VYSVĚTLENÍ ZADÁVACÍ DOKUMENTACE XV.

| 1.1. Název veřejné zakázky: | Výstavba vědeckovýzkumného centra „LERCO“ |
| Název: | Ostravská univerzita |

Dotaz č. 4:

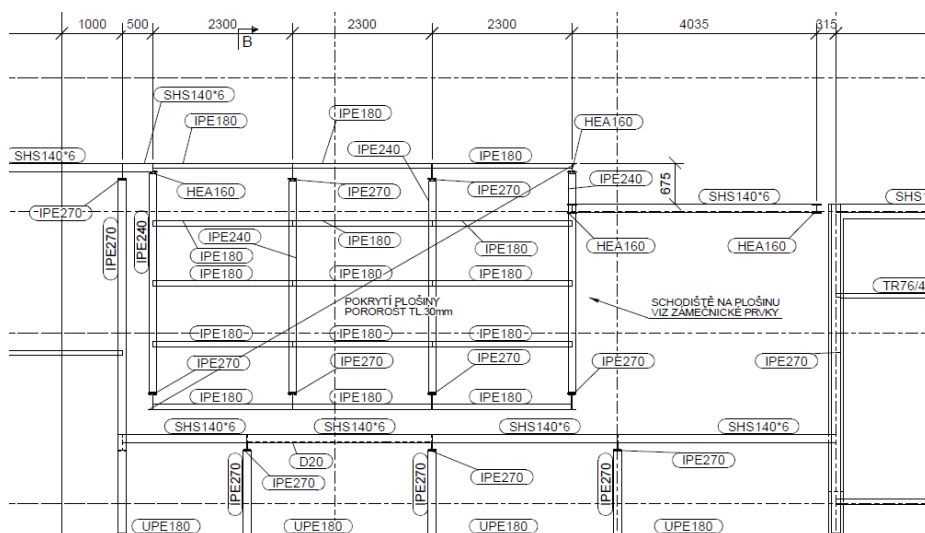
Žádáme zadavatele o vyjádření, zda lze nabídnout sklovláknobetonový obklad vyrobený technologií litím.

Odpověď č. 4:

Zadavatel k tomuto dotazu uvádí, že za předpokladu dodržení estetických, tvarových a kvalitativních parametrů není použití konkrétní technologie výroby požadováno.
